Vooroverleg artikel 3.1.1 Bro

Concept bestemmingsplan Herstructurering Abdissenbosch Fase 1

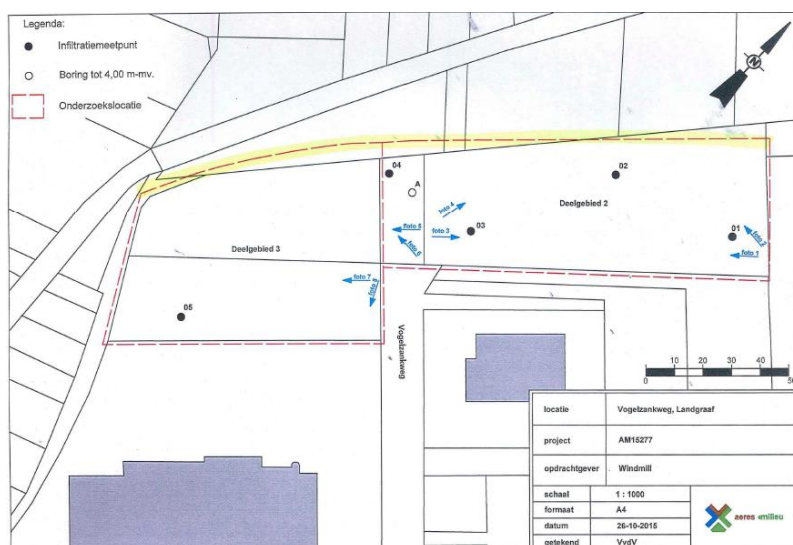
Onduidelijk is de bergingscapaciteit en hoe deze gerealiseerd wordt. Komt er nou een berging aan de noordwest kant van het terrein, of wordt het water afgevoerd naar de buffer van het waterschap? In een overleg van 12 januari 2016 heeft de gemeente verklaard dat er een ondergrondse leiding naar deze buffer ligt en dat die ook ingezet zou kunnen worden. Dit heeft niet de voorkeur van het waterschap. Wij willen graag dat het regenwater oppervlakkig wordt opgevangen. Dit met betrekking tot de beleving van het water, de betere beheerbaarheid van de maatregel (ook in het geval van een calamiteit) en het onderhoudsaspect. Daarbij is niet duidelijk hoeveel water er op onze buffer geloosd zou worden en of deze buffer op deze extra toevoer gedimensioneerd is.

De reactie van het waterschap heeft betrekking op de deelgebieden 2 en 3. Voor deze deelgebieden is de aanleg van een voorziening noodzakelijk ter compensatie van het bijkomend verhard oppervlak. Een centrale voorziening van 567 m² (uitgaande van de maximale verhardingsgraad) kan in het noordwestelijke deel gerealiseerd worden nabij de natuur. In onderstaande tekening is dit noordwestelijke deel geel aangeduid.

Ondergrondse infiltratie is ook mogelijk. Ten slotte kan het hemelwater ook afgevoerd worden naar de buffer van het Waterschap, omdat er een ondergrondse leiding naar deze buffer ligt.

De gemeente onderschrijft de voorkeursvolgorde van het Waterschap voor omgaan met hemelwater: hergebruik, vasthouden (infiltratie), bergen, afvoeren naar oppervlaktewater en tot slot afvoeren naar het riool. Dit betekent dat een retentievoorziening in beginsel is beoogd ten noordwesten van de kavels 2 en 3. Bij de stedenbouwkundige uitwerking zal de grootte van de bergingsvoorziening worden berekend voor de uiteindelijk te verhardende oppervlakken, alsook de definitieve ligging ervan. Voorlopig wordt uitgegaan van een retentievoorziening van 567 m² op basis van de maximale verhardingsgraad.
